SEGUNDO ADITAMENTO

ESTUDO DE IMPACTE AMBIENTAL

VARIANTE SUDESTE À VILA DO LOURIÇAL

Câmara Municipal de Pombal

Figura 1 - Bacias hidrográficas na área de projeto e passagens hidráulicas previstas sobre Carta Militar.

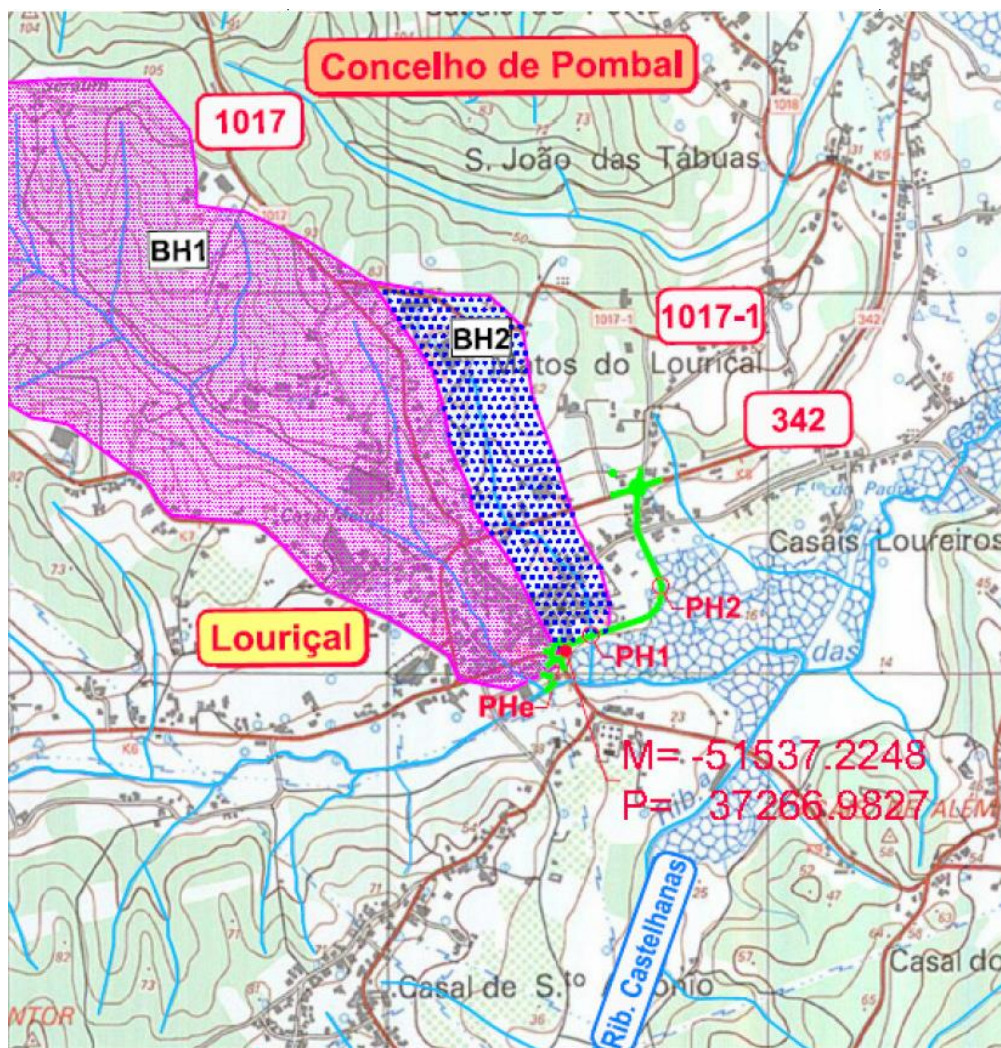
“Clarificar se há manutenção, ou não, do escoamento natural, atendendo a que está previsto como medida “durante os trabalhos nas linhas de água, será assegurado que o escoamento natural se mantém inalterado, devendo em todas as ações com interferência nos leitos, ser tida em atenção a proteção dos mesmos, bem como das respetivas margens e vegetação ripícola, quando existente”, e noutra medida de minimização é referido que “durante as intervenções ao nível das passagens hidráulicas, de forma a evitar a ocorrência de inundações a montante das mesmas, deverão ser asseguradas as condições de estabilidade dos taludes das valas de desvio, evitando as obstruções”.”

Após a Rotunda 1, aproximadamente nos primeiros 130 m da Variante 1, prevê-se o desvio e regularização da linha de água (vala) existente vinda de Oeste (BH1) paralela à via, mantendo-se a mesma secção de vazão da passagem hidráulica existente (PHe) e melhorando as suas condições, nomeadamente, o seu revestimento do leito e margens (Figura 1, Figura 2). Dessa localização em diante, não se prevê mais nenhuma intervenção no escoamento natural da linha de água existente. Já a linha de água vinda de Norte (associada à BH2), atualmente canalizada, e que atravessa transversalmente o projeto, será associada à PH1 e encaminhada para a vala agrícola e seguindo o seu rumo atual.

Figura 6 – Esquema das simulações Sudeste e Sudoeste a partir da igreja.

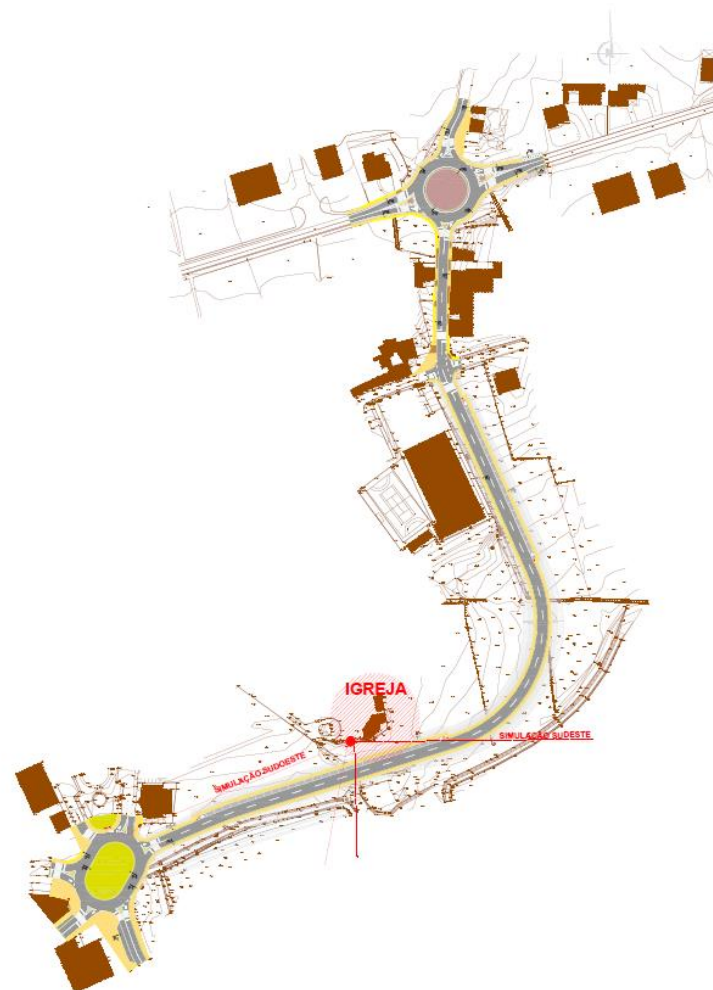
“A simulação do Projeto sobre fotografia real, à altura de um observador comum e ao Km 0+140, a partir do lado Sul da Igreja para a várzea, não considerando a presença do muro, para duas situações: sem Projeto e com Projeto.”

Nas figuras seguintes apresentam-se as simulações conforme solicitado. Considera-se que a realização das mesmas corrobora a análise anteriormente efetuada neste descritor:

Figura 4 – Perfil Transversal ao km 0+120 (Escala aproximada 1:150).

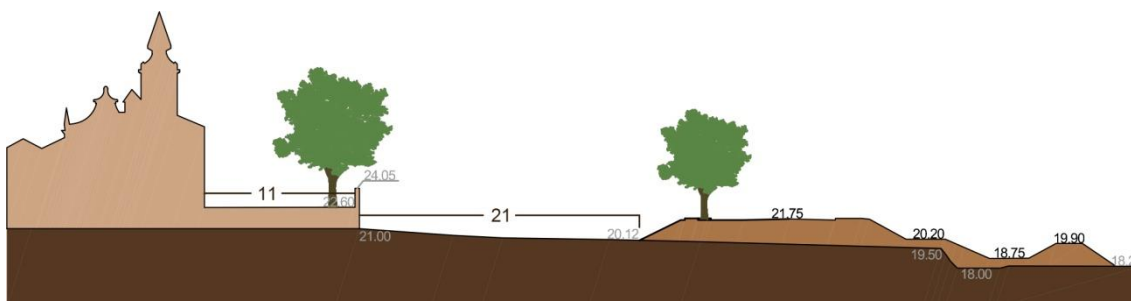
“A “Figura 40 – Perfil Transversal ao Km 0+120 (escala aproximada 1:150)” com indicação gráfica das distâncias e das cotas altimétricas reais do terreno e do projeto em avaliação.”

Na Figura 6 apresenta-se o perfil transversal junto ao Km 0+120.

Figura 10 – Projeto sobre a suscetibilidade sísmica segundo o PROT-C ⁴.

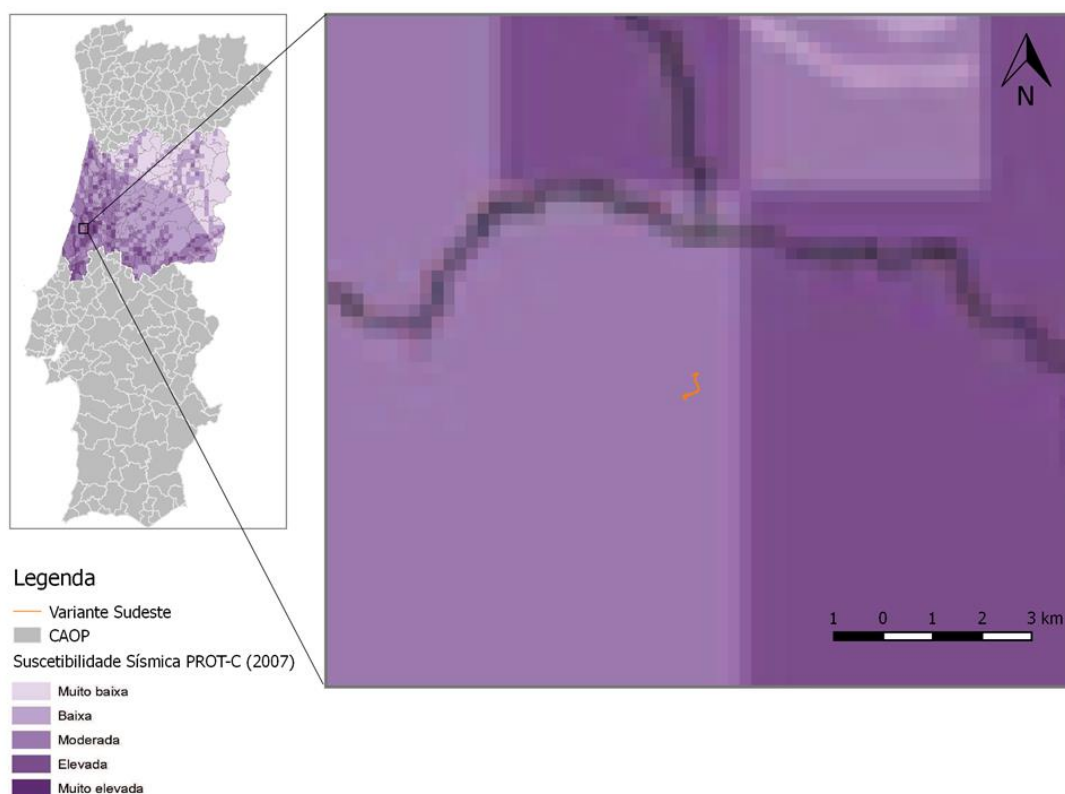
“Caraterização da eventual atividade neotectónica das estruturas a nível regional.”

O concelho de Pombal é atravessado pela “Falha Seia/Pombal/ Nazaré” e localiza-se próximo da “Falha do Vale Inferior do Tejo” e da falha de Alencarce (perto de Soure). O Município incluído na Zona B e C (penúltima da escala de sismicidade), segundo o Regulamento de Segurança e Ação de Estruturas de Edifícios e Pontes, a que corresponde o coeficiente de 0,5 (risco sísmico muito reduzido), e em relação à Zona de Máxima Intensidade Sísmica em Portugal Continental, de acordo com a escala modificada de Mercalli, encontra-se numa zona de intensidade VII ³.

O Programa Regional de Ordenamento Territorial do Centro enquadra o projeto numa zona de moderada suscetibilidade sísmica Figura 10.
